日本原燃株式会社	
資料番号	濃縮個別 10 R3
提出年月日	令和 3 年 4 月 1 日

## 加工施設の火災防護に係る補足説明資料

本資料は、【濃縮個別 10 R2】の改訂版（R3）である。改訂内容は以下のとおり。

- ・UF<sub>6</sub>を内包するコールドトラップと冷凍機の上に設置する防護板について、冷凍機ユニットにボルトにより取り付けることを追記するとともに、防護板を取り付けた冷凍機ユニット及び防護板単体に対して波及的影響に係る評価を行うことを明確化した。

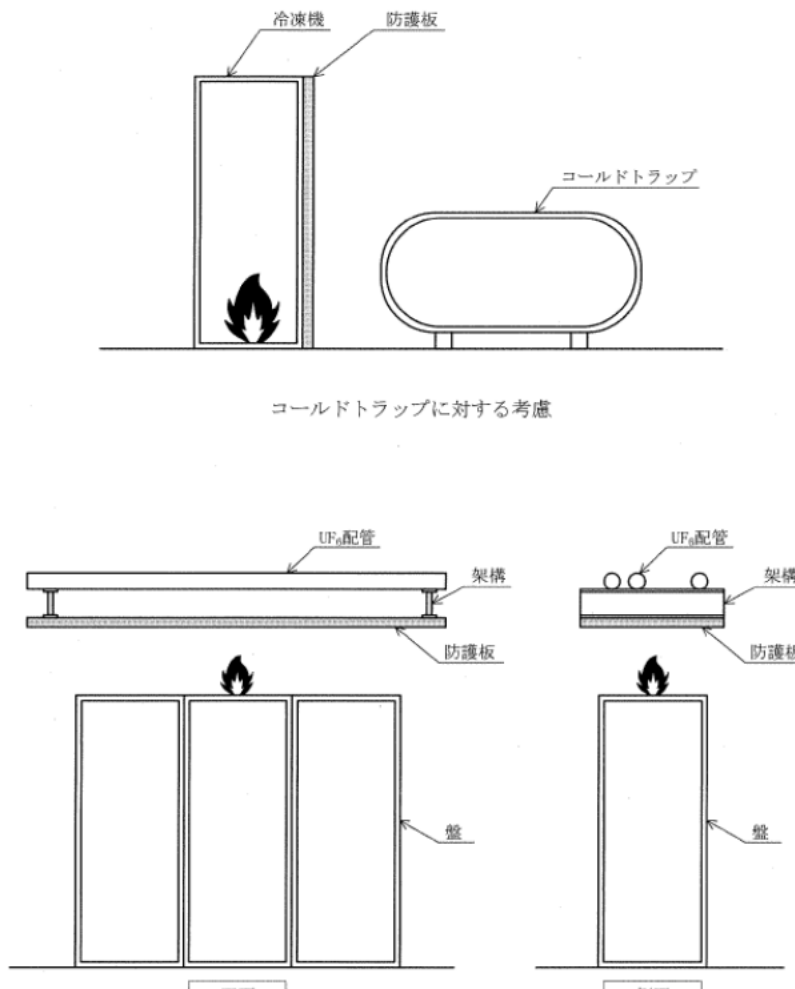
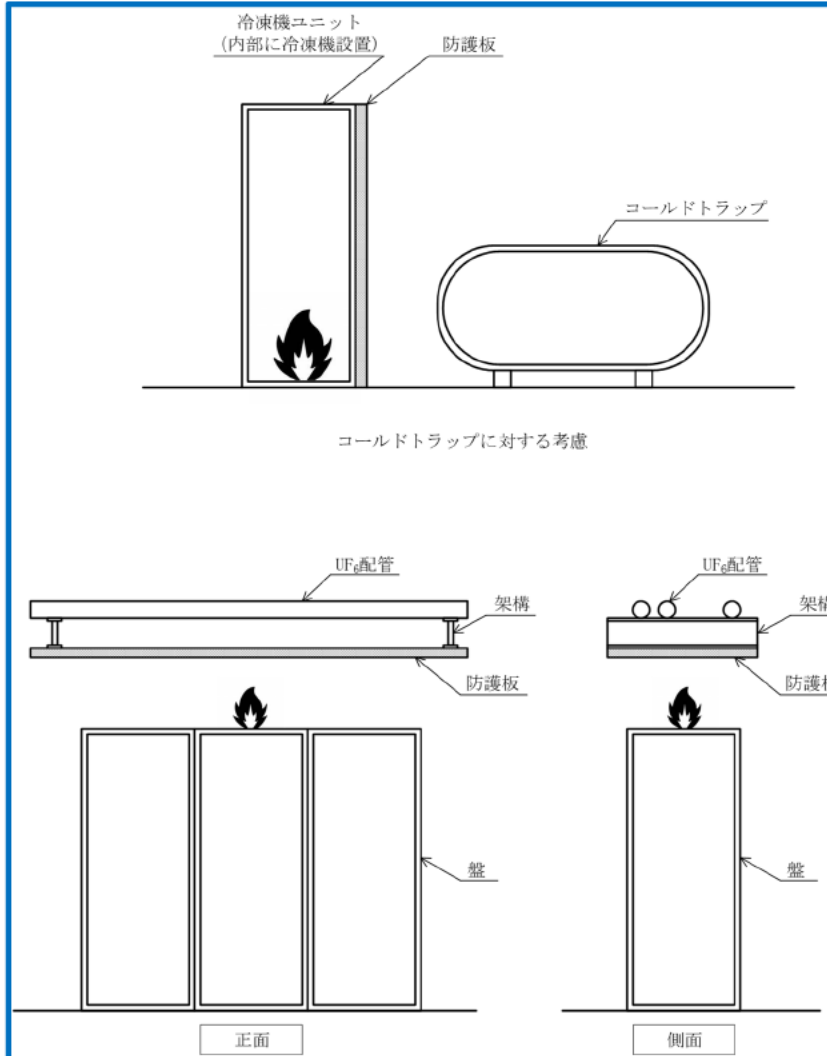
設工認申請書	補足説明	備考
 <p>冷凍機 防護板</p> <p>コールドトラップ</p> <p>コールドトラップに対する考慮</p> <p>UF<sub>6</sub>配管 架構 防護板</p> <p>正面 側面</p> <p>UF<sub>6</sub>を内包する配管に対する考慮</p> <p>図1 直接火炎の影響防止に関する概要図</p>	 <p>冷凍機ユニット (内部に冷凍機設置) 防護板</p> <p>コールドトラップ</p> <p>コールドトラップに対する考慮</p> <p>UF<sub>6</sub>配管 架構 防護板</p> <p>正面 側面</p> <p>UF<sub>6</sub>を内包する配管に対する考慮</p> <p>図1 直接火炎の影響防止に関する概要図</p>	<p>冷凍機ユニット内に冷凍機が設置されていること、冷凍機ユニットに防護板を取り付けていることを明確化。</p>

・UF<sub>6</sub>を内包するコールドトラップと冷凍機の間に設置する防護板については、冷凍機ユニットにボルト固定により取り付ける。また、地震による冷凍機ユニット及び防護板から耐震重要度分類第1類のコールドトラップへの波及的影響を考慮し、防護板の荷重を見込んだ冷凍機ユニット及び防護板単体に対して、第1類の地震力を用いて耐震評価を実施する。なお、耐震評価の対象部位は、地震発生時に応力が集中する部位であるボルトとし、各ボルトに対しての応力評価を行う。評価の結果、冷凍機ユニット及び防護板の各ボルトに作用する応力はボルトの許容応力以下であり、地震により冷凍機ユニット及び防護板はコールドトラップに対して波及的影響を及ぼすおそれはない。
